改善箇所説明図

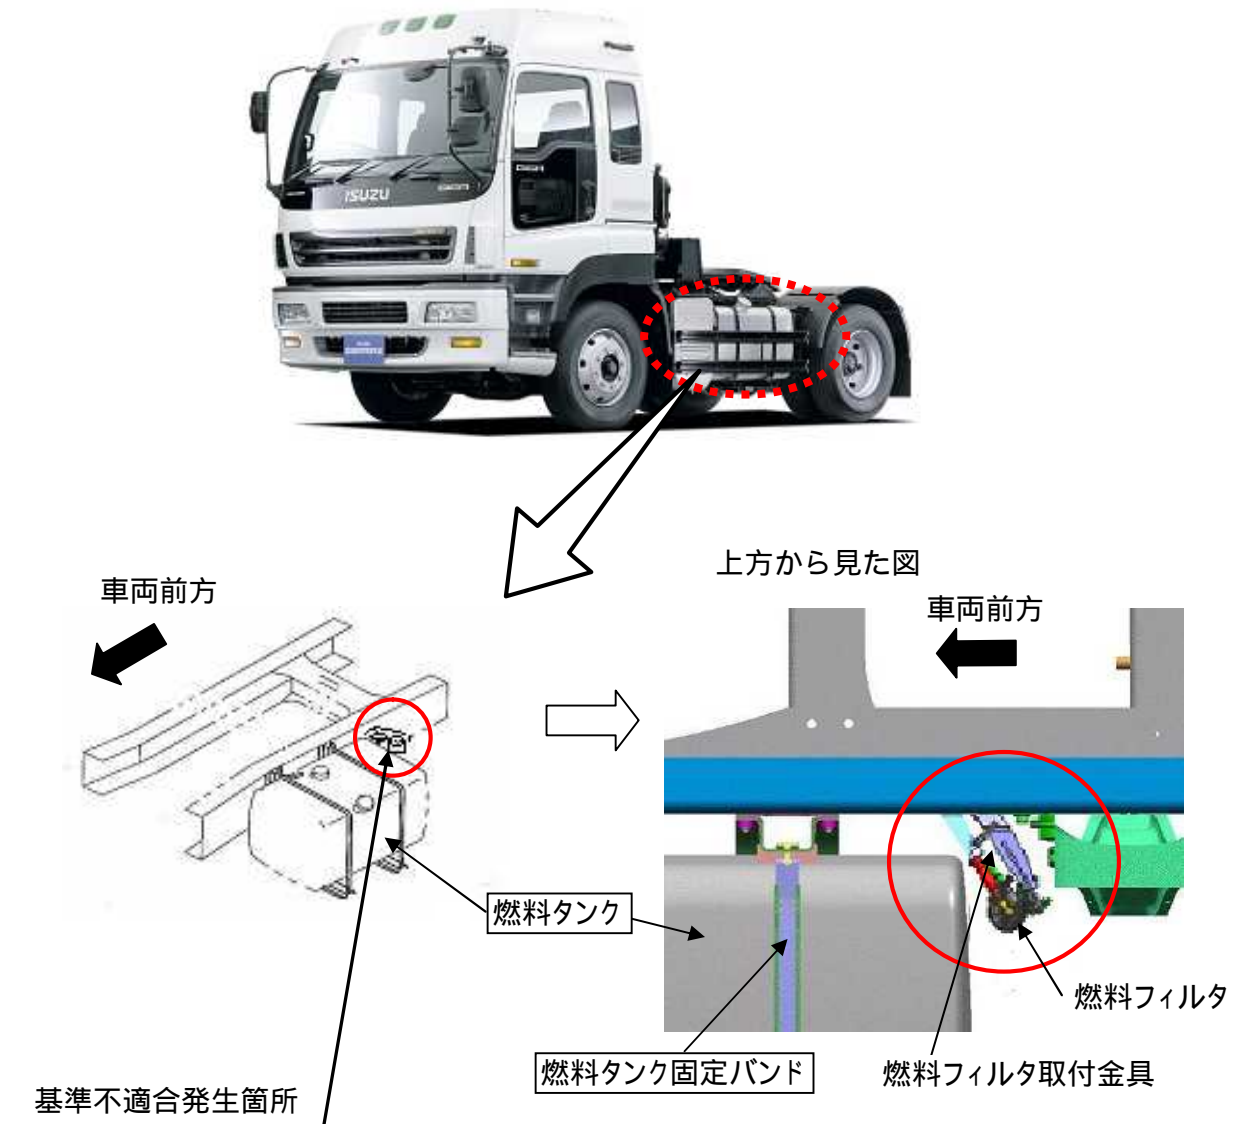
空気ばね緩衝装置付トラックの燃料タンク固定バンドにおいて、誤った仕様の修理用部品を供給したため、当該バンドを取り付けた車両ではバンドによる締結力が不十分となり、悪路走行時等の過大な衝撃を繰り返し受けると、燃料タンクが動く場合がある。そのため、そのままの状態で使用を続けると、燃料タンクが燃料フィルタ取付金具と干渉して損傷し、最悪の場合、燃料が漏れるおそれがある。

改善の内容：
 全車両、燃料タンク固定バンドを点検し、不適切なものは良品と交換する。また、タンクに損傷の見られるものは新品と交換する。

識別：燃料タンクブラケット上部に黄色のペイントを塗布する。
